En respuesta al Memorando **DEEIA-0419-1509-2020**, donde solicita la verificación de las coordenadas del proyecto categoría II, denominado "PARQUE LOGÍSTICO CEDI GRUPO REY", le informamos lo siguiente:

Luego de la revisión del documento y la inspección ocular realizada al área correspondiente al Estudio de Impacto Ambiental, categoría II, denominado **PARQUE LOGISTICO CEDI GRUPO REY**, promovido por **INMOBILIARIA DON ANTONIO, S. A.**, se recomienda solicitar información complementaria a fin de esclarecer las observaciones indicadas en el presente informe y evaluar la viabilidad ambiental del Estudio de Impacto Ambiental presentado.

ASUNTO: Remitimos el Informe Técnico de Inspección Técnica Ocular del Estudio de Impacto Ambiental, Categoría II, del proyecto **PARQUE LOGISTICO CEDI GRUPO REY** Expediente No. DEIA-II-F-043-2020.

LÁMINA N.º: UR-01

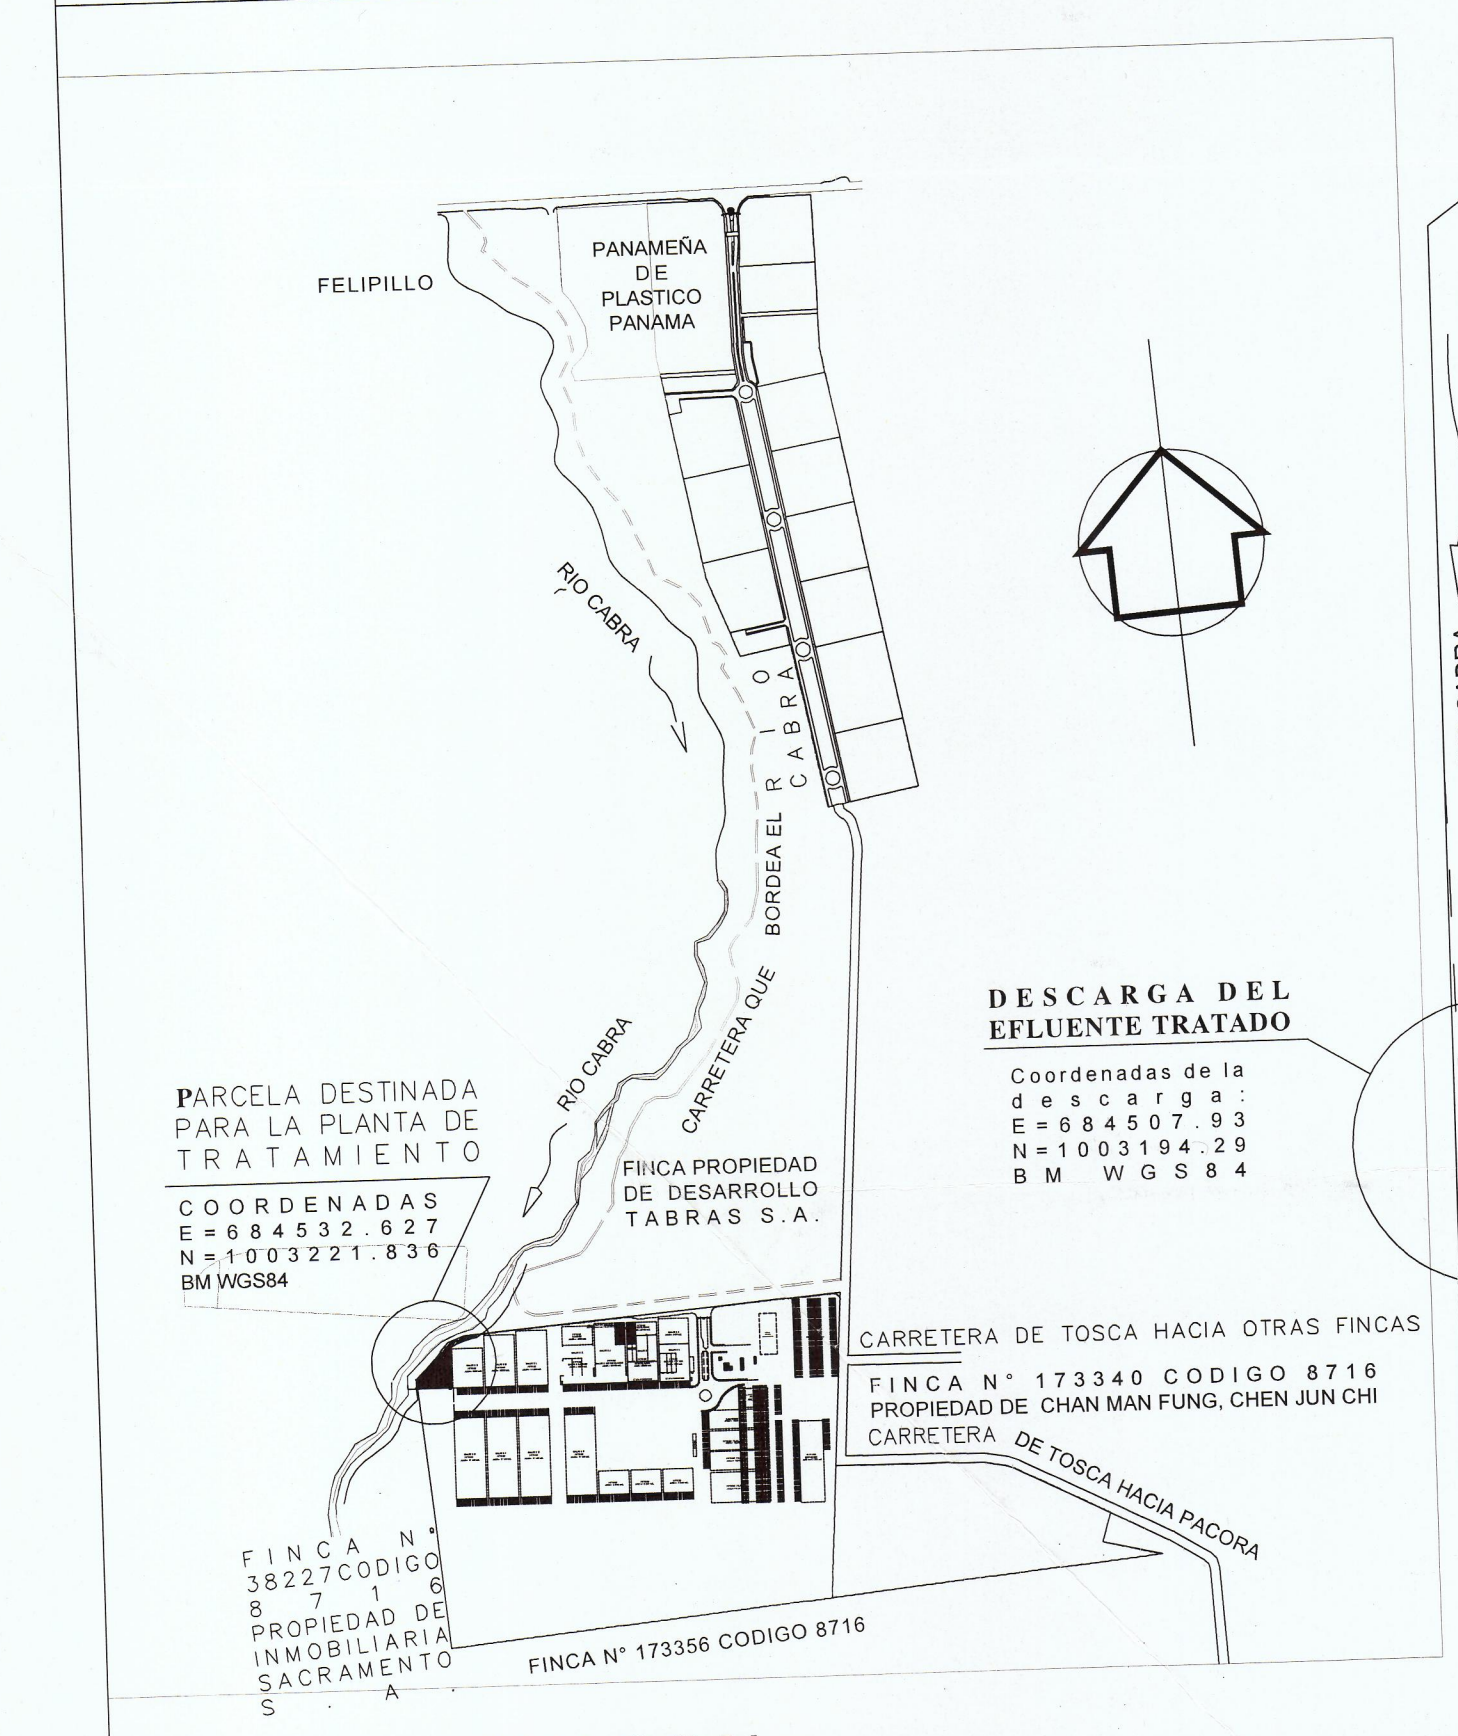
7. En la página 61 del EsIA, **Planta de tratamiento**, se menciona “*El proceso de tratamiento a ser utilizado es el llamado "Lodos Activados", en su modalidad de "Aireación Extendida" proceso MBBR., ubicada al noroeste de la finca 173328 en una superficie de 7,908.86 m² en las coordenadas N1003206 E684557*”. Por lo que solo se presenta un solo punto de referencia, y en el **Anexo 3**, (página 340 a 375 del EsIA) **Sistema de Tratamiento**, se presenta la memoria técnica de la planta de tratamiento, sin embargo, no se indica la capacidad de la PTAR. Por lo que se solicita:

- a. Indicar la capacidad de la Planta de tratamiento.
 - b. Presentar las coordenadas UTM con su respectivo DATUM de referencia del área de la PTAR, y que la misma concuerde con lo señalado en EsIA (7,908.86m2).

- d. Presentar plano del polígono, donde se incluya la planta tratamiento.
8. En la página 103 del EsIA, en el punto 6.6.1. **Calidad de Agua Superficial**, señala que “*el día 14 de marzo de 2020 se realizó la toma de muestra de agua superficial, sobre el río Cabra, el cual colinda con la parte norte y oeste de la zona del proyecto*”. En el Anexo N° 5, (página 422 a 432 del EsIA) **Análisis de Calidad de Agua**, se presentan informe en copia simple, realizado por el Laboratorio **LAQUIA, S.A.** Por lo que se solicita:

PLANTA Y ÁREA INUNDABLE
ESC: 1:1000

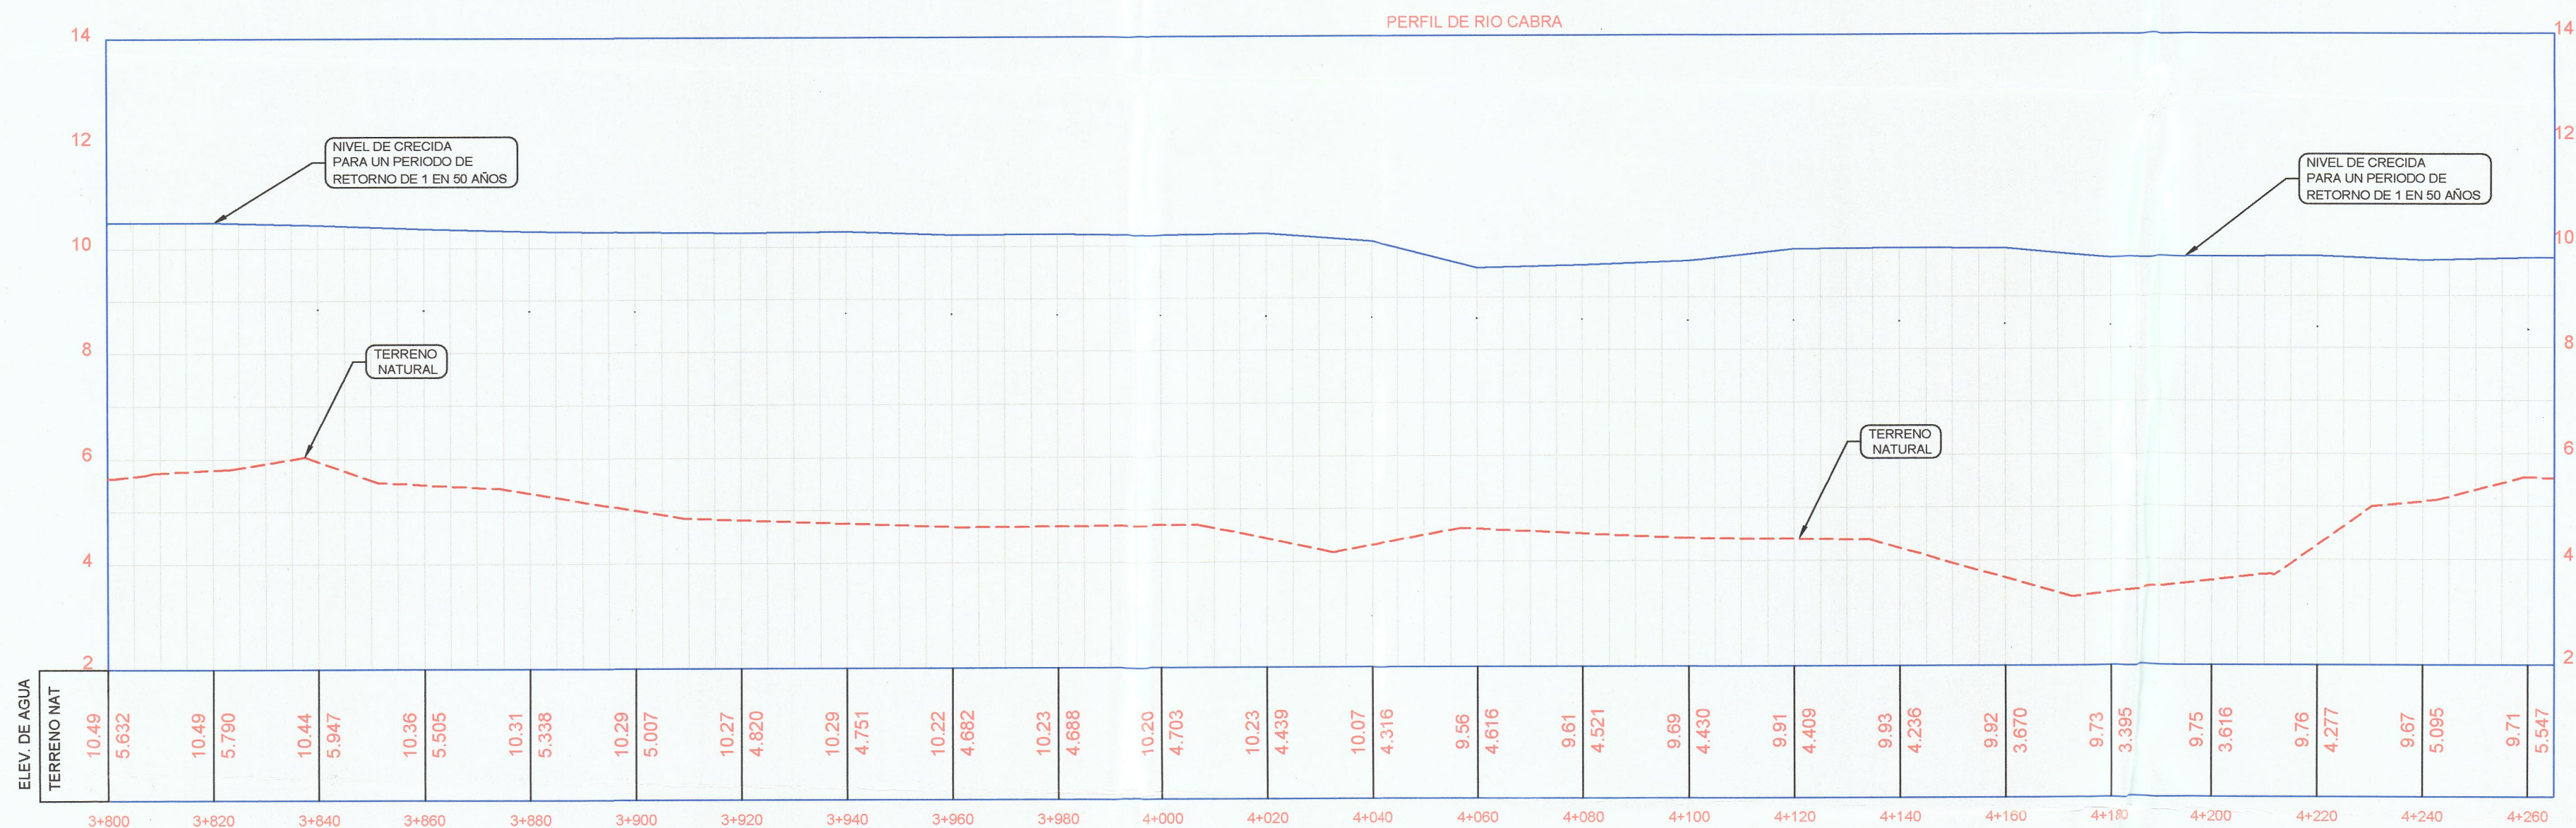
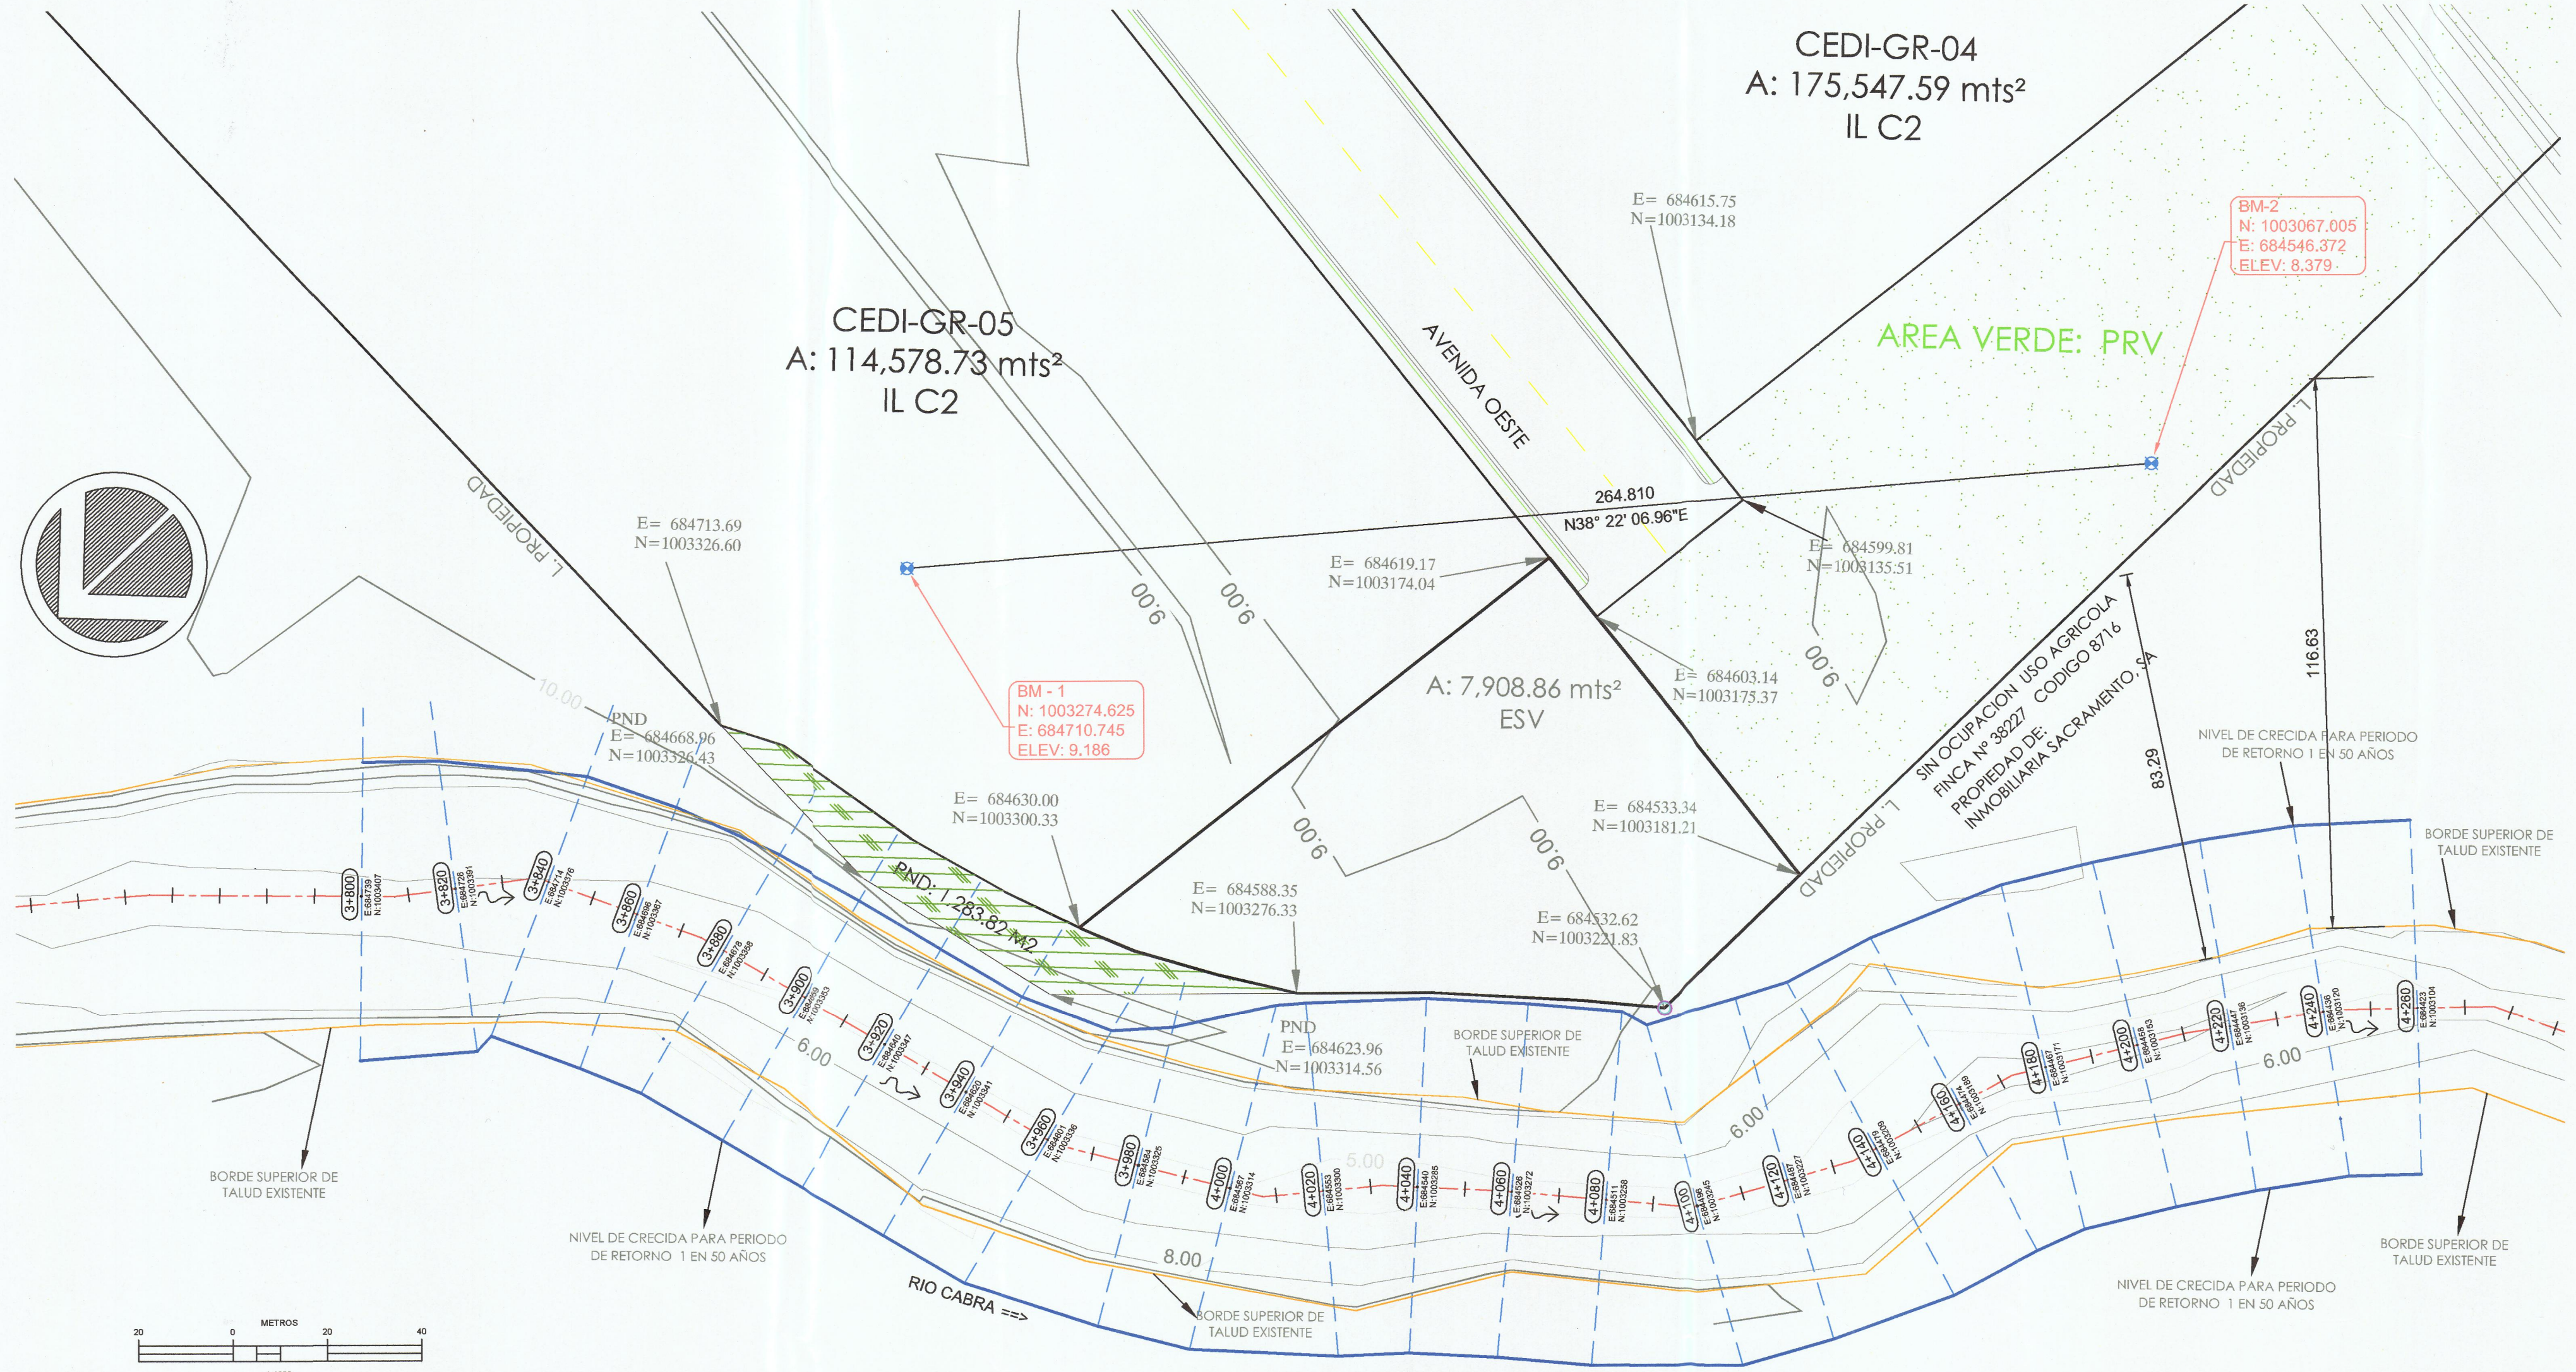
11. En la página 379 del EsIA, en el **Anexo 4, Estudio Hidrológico**, se indica que *“...los resultados del análisis hidráulico en el tramo del Río Cabra (con las secciones naturales), muestra que es necesario modificar estas secciones para evitar el desborde del agua hacia las riberas... En las zonas muy cercana a la estación 3km+940m, el promotor del proyecto PARQUE LOGÍSTICO CEDI GRUPO REY, ha dejado un área verde no desarrollable de 1,283.82 m², como servidumbre hídrica que sirva de*
